## **INFORME DICTAMEN COMISIÓN LOCAL DE PATRIMONIO ACTA 14/2015 SESIÓN 17.04.2015**

24. 711/2015/06948  
**AVDA. CARDENAL HERRERA ORIA, 67**  
METROVACESA

### **Fabrica CLESA: Propuesta de elementos a proteger**

NIVELES  $\pm 0,00$  /  $-1,90$  /  $-1,65$

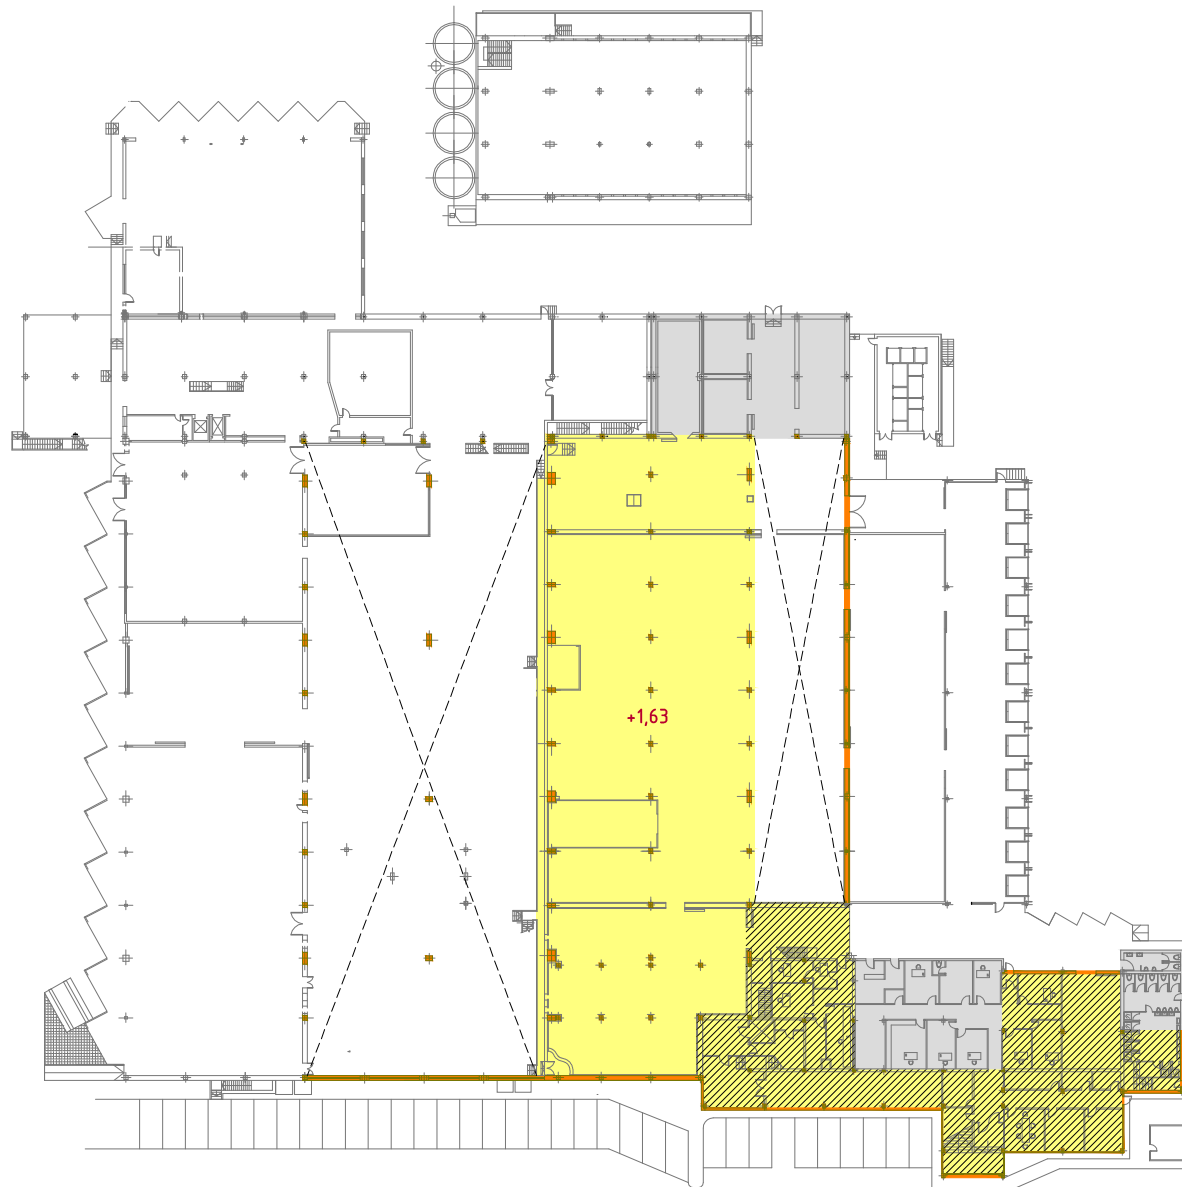
- Volúmenes añadidos en el cuerpo de acceso y vestuarios situado al noroeste de la edificación.
- Cuerpos añadidos al sureste de la edificación principal
- Cuerpo de estructura metálica situado sobre la nave central a cota +4.33.
- Cerramientos entre pilares en planta baja de la fachada oeste.
- Eliminación de paneles separadores entre las naves centrales.

- Se admiten obras de nivelación de forjados para conseguir su horizontalidad, manteniendo la cota máxima superior y la cota inferior de los mismos.
- Se admiten obras de demolición parcial de impactos negativos, de los rellenos realizados entre pilares en las naves principales, así como de elementos no protegidos.
